DIPARTIMENTO AMBIENTE, PAESAGGIO E QUALITÀ
URBANA
SEZIONE TUTELA E VALORIZZAZIONE DEL PAESAGGIO

Oggetto: Altea Independent Power Producer Srl. D.Lgs n. 152/2006, L.R. n.26/2022.
Verifica di assoggettabilità a VIA inerente al "Progetto di un impianto agrivoltaico avanzato con potenza in immissione pari a 13.460 kWac e di potenza nominale pari a 14.385 kWp, e relative opere connesse denominato "Surbo Agro PV" sito in agro di Surbo.

Contributo istruttorio.

Fig. 3. Elaborato E-13. Architettonici Strutture Fotovoltaiche. Particolare sezione trasversale.

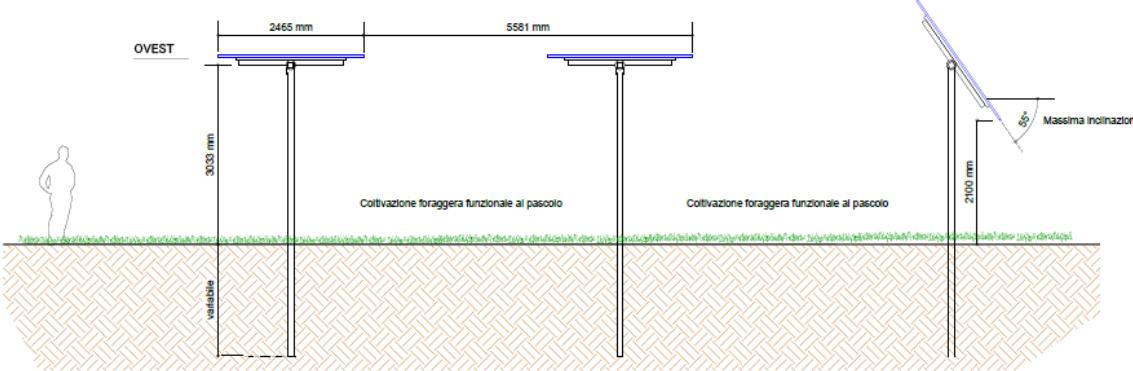
Il progetto prevede l'installazione di complessivi 23.016 moduli fotovoltaici da 625 Wp su strutture di sostegno ancorate al suolo e le relative opere elettriche. La configurazione del generatore fotovoltaico sarà a file parallele, installate su strutture mobili (tracker) ad inseguimento monoassiale che permettono ai moduli di ruotare. I moduli fotovoltaici raggiungono un'altezza massima di 4,20 m (ottenuto da calcoli d'ufficio. Gli elaborati integrativi G14415A01-E-13 e G14415A01-E-20 sono sempre

carenti di questo dato), sono sollevati da terra di 2,10 m, hanno un interasse di 5,581 m e uno spazio libero tra i pannelli pari a 3,116 m (fig.3).
